**Oggetto : VER0026-MA - Voghera Energia S.p.A - Centrale di Voghera - Verifica di ottemperanza alle condizioni ambientali 1 e 4**

**progetto:** Efficientamento e miglioramento ambientale della Centrale di Voghera

**codice procedura regionale:** VER0026-MA

**Codice MITE:** ID MITE 7313

Figura 1-12 Andamento della falda e ubicazione dei piezometri

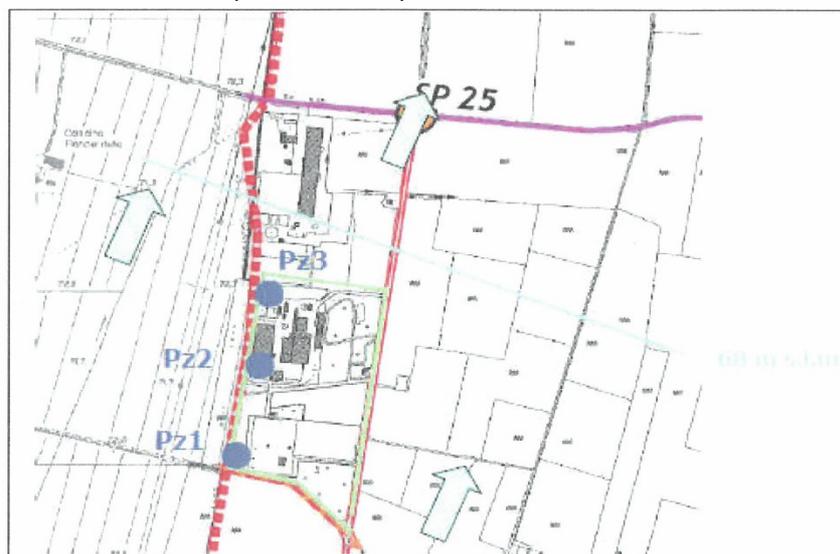
Tenuto conto della presunta direzione di falda, PZ3 rappresenta l'unico piezometro di valle idrogeologica, il quale però risulta essere localizzato in posizione decentrata rispetto alle aree di scavo, con particolare riferimento all'Area di scavo 1". Per tale motivazione si ritiene opportuno prevedere il posizionamento di almeno un ulteriore piezometro di valle idrogeologica, da ubicarsi a est di PZ3 e a nord dell'Area di scavo 1.

L'ubicazione di un nuovo piezometro consentirà inoltre di poter disporre di un punto non allineato con la terna di piezometri PZ1, PZ2 e PZ3, utile per consentire una più attendibile ricostruzione del locale andamento di flusso della falda, onde confermare l'assetto idrogeologico ipotizzato nello studio.

Appare adeguato includere nel piano di monitoraggio anche l'esecuzione di misure di soggiacenza della falda nei piezometri, al fine di poter definire le quote piezometriche e quindi consentire la ricostruzione di mappe piezometriche. Si ritiene inoltre opportuno acquisire tale informazione su base mensile nel periodo di monitoraggio ambientale, in modo da poter stimare la fluttuazione della falda nel periodo di osservazione e la possibile variabilità della direzione di flusso.
